## **COMUNE DI VENAFRO (IS)**

**RELAZIONE CRITICA ALL'ISTANZA DI VERIFICA DI ASSOGGETTABILITÀ A VALUTAZIONE AMBIENTALE STRATEGICA (VAVAS) - RICHIESTA DI AVVIO DELLA PROCEDURA DI VERIFICA RELATIVA AL PIANO "VARIANTE PARZIALE AL P.R.G. AFFERENTE L'AMBITO UBICATO IN LOCALITÀ MAIELLA E RICOMPRESO TRA VIA MAIELLA E VIALE SAN NICANDRO NEL COMUNE DI VENAFRO"**

## RELAZIONE CRITICA

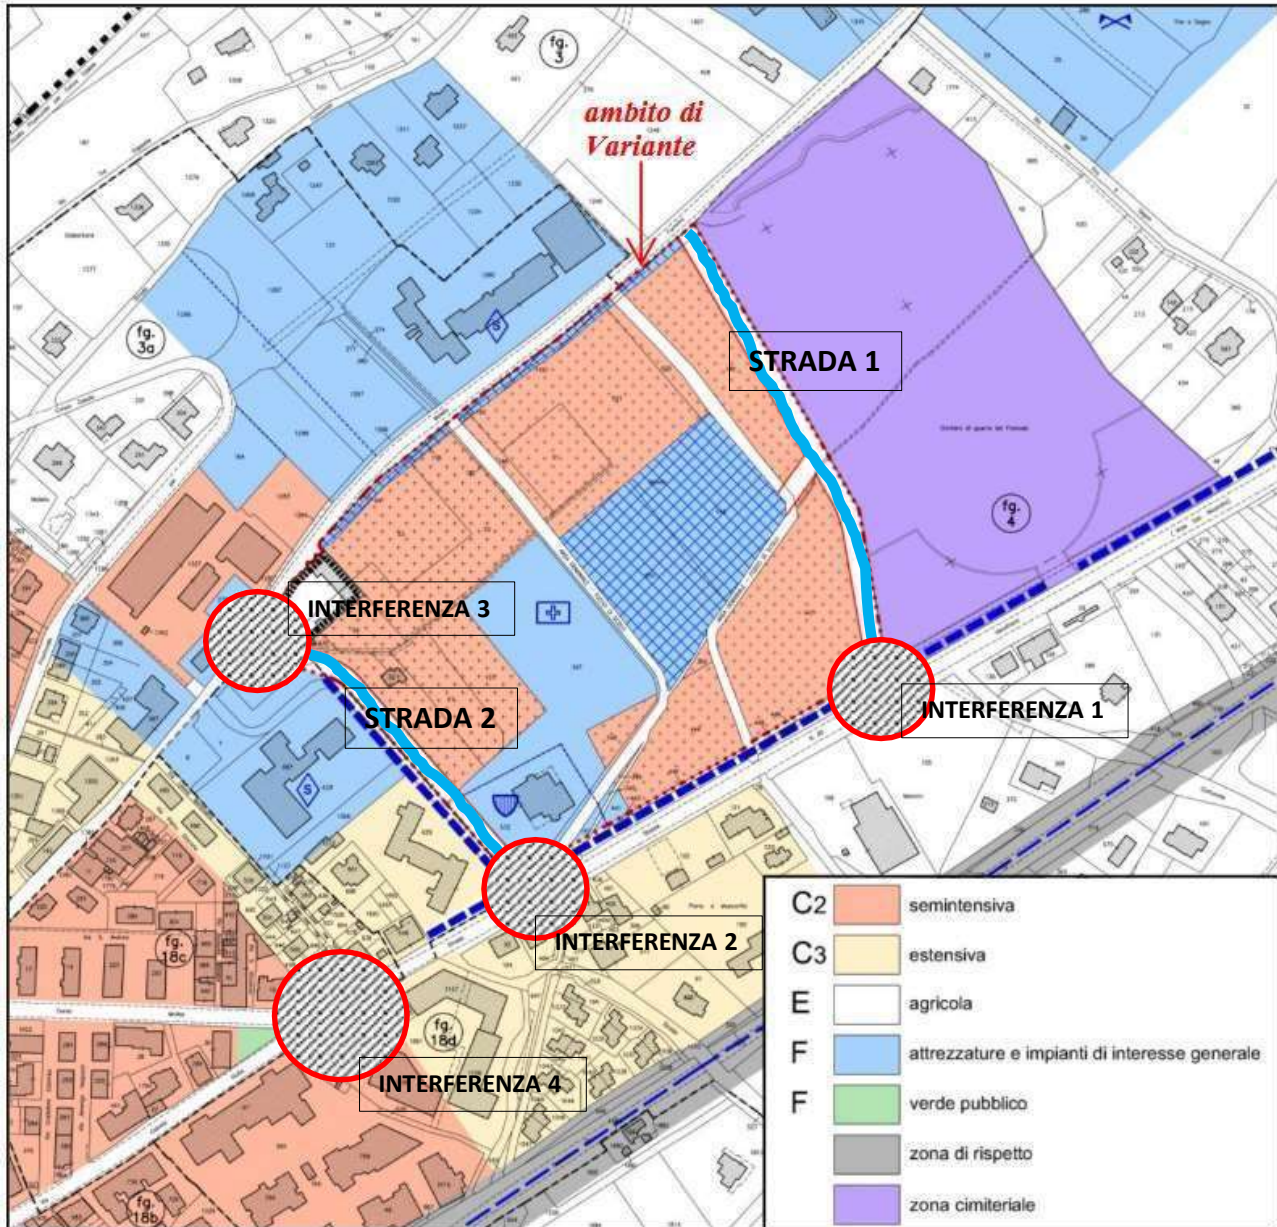
<p>Per quanto riguarda l'idrografia, la piana è attraversata dai fiumi Volturno, San Bartolomeo, Triverno e torrente Rava, quest'ultimo affluente del San Bartolomeo.</p>	Pag.15	<p>Si evidenzia che l'assetto idrografico è molto più articolato di quanto descritto. Non è stato menzionato il reticolo secondario, fondamentale per il <b><u>rischio allagamento in area urbanizzata</u></b>, soprattutto in loc. Maiella.</p>
<p>Caratterizzano infine l'ambito <b><u>due fossi demaniali, che lo attraversano in direzione Nord-Sud</u></b>. Internamente all'ambito non sono presenti fabbricati, a meno di un modesto fabbricato diruto, di un complesso edilizio privato e del fabbricato che ospita gli uffici del Giudice di Pace e della Polizia Municipale; si presenta libero con porzioni di terreno in parte coltivate ed in parte allo stato naturale con cespugli ed arbusti spontanei conseguenti la cessazione dell'attività agricola esercitata in passato.</p>	Pag.15	<p>La presenza di due fossi demaniali evidenzia l'impossibilità di tombinare i medesimi a tutela della pubblica incolumità.</p>

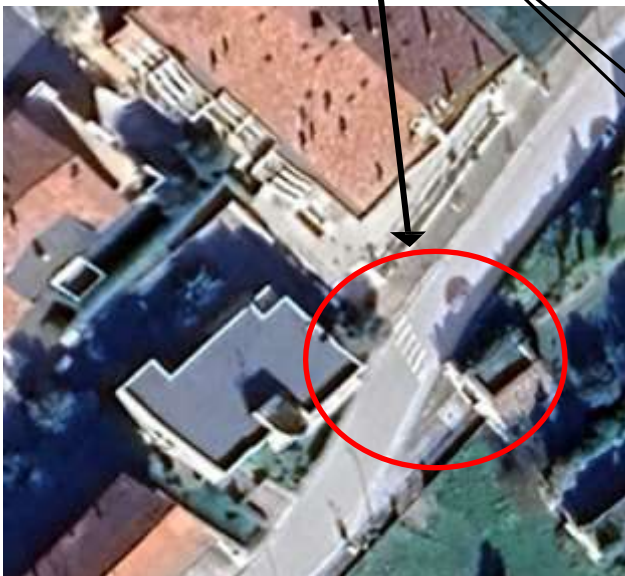
In base alla documentazione in VaVAS si evidenziano alcune interferenze generate dalla formazione della STRADA 1 e STRADA 2.

E' opportuno prendere in considerazione il **contemporaneo congestionamento sulla parallela SS85 Isernia-Campobasso (Venafrana), sia in termini di volume di traffico che in termini di nuove intersezioni.**

La strada 1 ad esempio, posta ad est del centro urbanizzato del Comune di Venafro, genera una nuova intersezione/immissione (interferenza 1) sulla citata S.S.85 con **ulteriori punti di contatto con una circolazione veicolare già ad alto volume di traffico.**

La strada 2 invece, posta ancor più in prossimità del centro urbanizzato, provoca una intersezione sulla S.S.85 "Venafrana" con ulteriore criticità alla già complessa circolazione stradale. Tale punto critico (interferenza 2) inoltre è posta nelle vicinanze della già presente intersezione con Corso Molise (interferenza 4) con probabilità di incrementi dei tempi di incolonnamento/attesa. Quindi **la realizzazione di un incrocio fra strada 2 verso la S.S.85, posto a circa 157m dall'intersezione con Corso Molise ed una distanza di circa 117m da Via Leone Marsicano, genererebbe:**

- **Incremento del volume di traffico sulla S.S.85**
- **Aumento del volume di veicoli incolonnati (congestionamento)**
- **Esponenziale incremento dell'inquinamento atmosferico da gas e sonoro**

Inoltre la strada 2 in corrispondenza con l'intersezione con Via Maiella (interferenza 3), determina una immissione mediante incrocio a raso in area con **forte strizione nella sezione carrabile oltre che variante planimetrica del tracciato stradale con relativo abbassamento della sicurezza stradale, sia veicolare che pedonale.**

Bene Archeologico/  
Architettonico  
Puntuale in  
corrispondenza  
dell'intersezione  
STRADA 2-Via  
Maiella  
(interferenza 3)

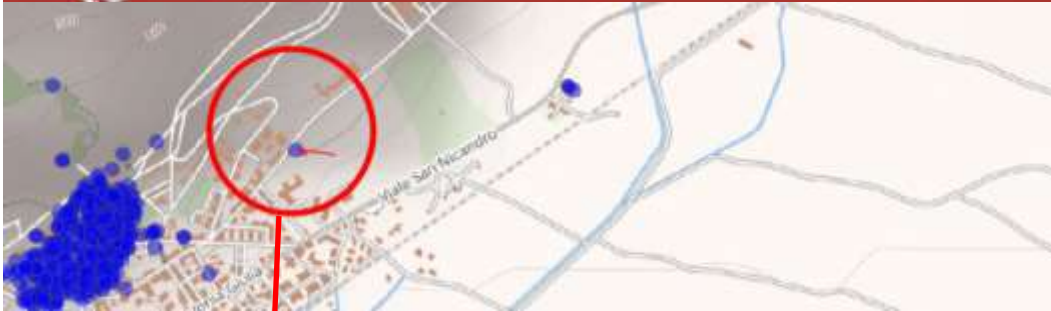
*Innesto della ipotetica STRADA 2 su Via Maiella (interferenza 3), da notare il restringimento della carreggiata*

L'area cerchiata  
evidenzia la  
riduzione della  
carreggiata della  
Via Maiella in  
corrispondenza  
del prospettato  
allaccio con la  
STRADA 2.  
Da notare la  
presenza  
dell'elevato  
volume veicolare  
in  
corrispondenza  
dell'uscita della  
popolazione  
studentesca.

L'area  
evidenziata  
mostra la  
presenza di  
traffico lungo  
Via Maiella, in  
corrispondenza  
della STRADA 2  
in Variante di  
Piano.  
Ben evidente la  
presenza di un  
bene  
architettonico di  
tipo puntuale,  
irrimovibile.

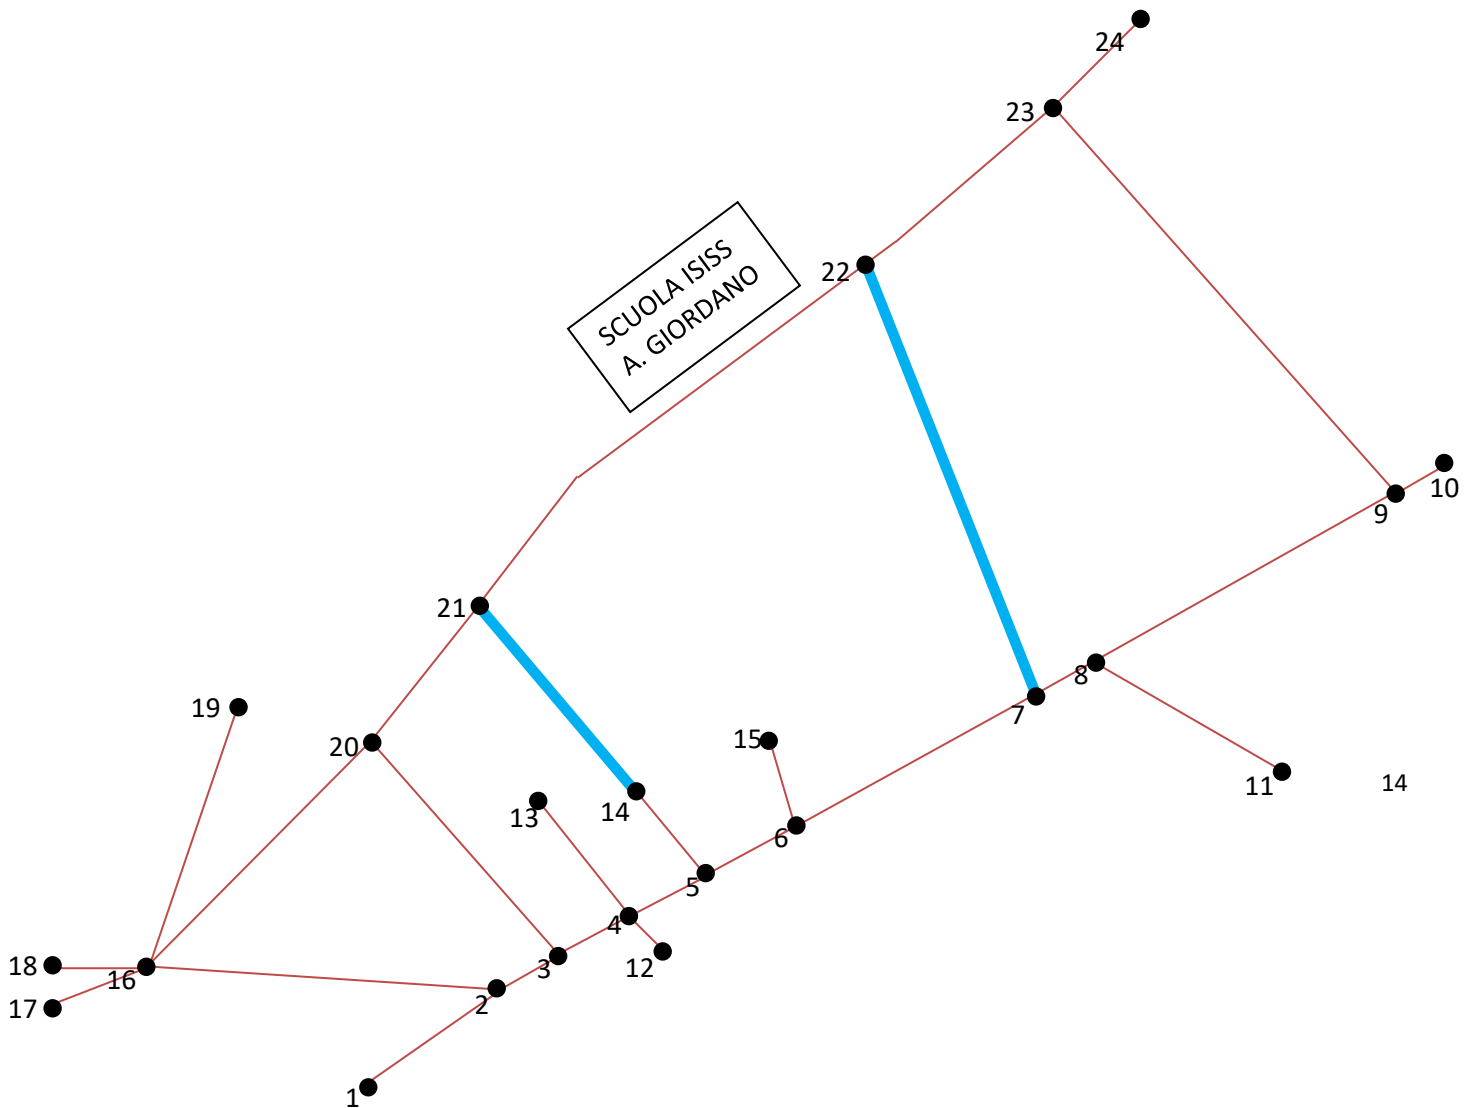
Le proposte progettuali riguardanti la realizzazione della strada 1 e strada 2, hanno il compito di decongestionare la Via Maiella caratterizzata dalla presenza di n.2 plessi scolastici ad alta intensità. L'idea di un doppio bypass a servizio della Via Maiella con sfogo in Via Venafrana (SS85), **apparentemente può garantire lo smaltimento del traffico in accesso soprattutto in occasione dell'afflusso e deflusso della popolazione scolastica.**

Tuttavia, in merito alla viabilità attuale, si rileva che molte sono le strade che collegano Viale S. Nicandro (S.S.85) a Via Maiella.

Partendo dall'incrocio di Corso Molise con Viale San Nicandro, la prima strada è Via Leone Marsicano, la cui distanza da Corso Molise è di 40 metri. Via Leone Marsicano non risulta ancora accatastata e segnalata sulla VaVas e sulla mappa dell'Agenzia delle Entrate (consultata in data 1/11/25, 19:10). Inoltre, Via Leone Marsicano dista 53 metri dalla successiva strada Via S. Marciano.

Anche quest'ultima non risulta segnalata. La distanza tra Via S. Marciano e l'accesso al Corpo dei Vigili Urbani è di 64 metri. **Risulta, pertanto, impensabile realizzare un'ennesima strada tra queste ultime due.** Proseguendo il percorso in direzione Isernia, troviamo l'area delle giostre a 71 metri dall'accesso ai Vigili Urbani. L'accesso attuale all'area delle giostre diventerà sicuramente un nuovo accesso all'area mercatale e a Via Maiella. A 187 metri dall'accesso delle giostre, in direzione Isernia, ci sarà l'accesso all'area mercatale, che unirà Viale S. Nicandro a Via Maiella. A 300 metri dalla nuova strada per l'area mercatale, sempre in direzione Isernia, troviamo la strada già esistente Via del Tiro a segno, che collega, anche quest'ultima, Viale San Nicandro con Via Maiella.

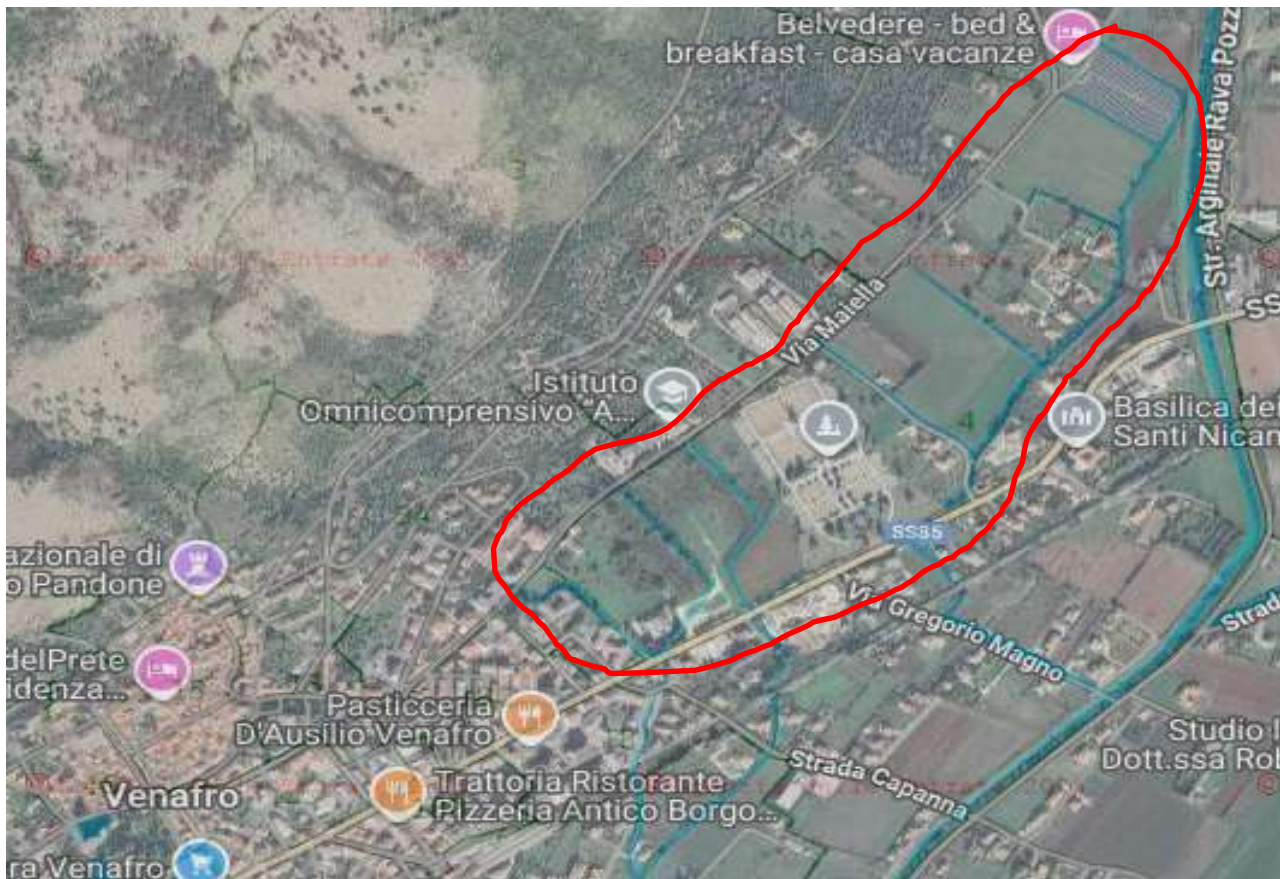
**La congestione del traffico attualmente si concentra tra Corso Molise, Via Leone Marsicano e Via San Marciano. Al contrario, Via del Tiro a segno risulta meno frequentata,** anche perché a senso unico. Quindi, la nuova strada (strada 1), che sarà a doppio senso di circolazione con relativi parcheggi e marciapiedi al servizio dell'area mercatale e collegherà Viale S. Nicandro a Via Maiella aiuterà sicuramente a decongestionare il traffico dai punti sopra citati.

Al contrario, la strada 2, progettata sulla Vavas, che collegherebbe Viale S. Nicandro a Via Maiella, prevista tra il condominio ARE e il Corpo dei Vigili Urbani insisterebbe su un fossato tombinato, costeggerebbe un lato della scuola ricostruita e ben due ruderi privati, di cui uno di interesse storico e sotto tutela. Infine, **si innesterebbe su Via Maiella in una strettoia già esistente e non ampliabile,** perché collocata tra un fabbricato storico (sotto tutela) e complessi edilizi già esistenti.

Ad oggi, tale punto è "critico", in quanto area ad alto traffico automobilistico e passaggio pedonale degli studenti in transito tra le due scuole in orario antimeridiano e pomeridiano. **La strada 2, quindi, complicherebbe soltanto la circolazione veicolare, apportando ulteriore volume di traffico sia su Viale San Nicandro sia su Via Maiella.**

Quindi, si suggerisce di conservare le variazioni in termini di destinazione come da Variante PRG, ma conservando solamente la strada 1 per le seguenti motivazioni:

- Decongestionamento di Via Maiella
- Unica interferenza con la SS85 a circa 415 m dall'innesto con Corso Molise
- Minima incidenza ambientale
- Conservazione del reticolo idrografico superficiale
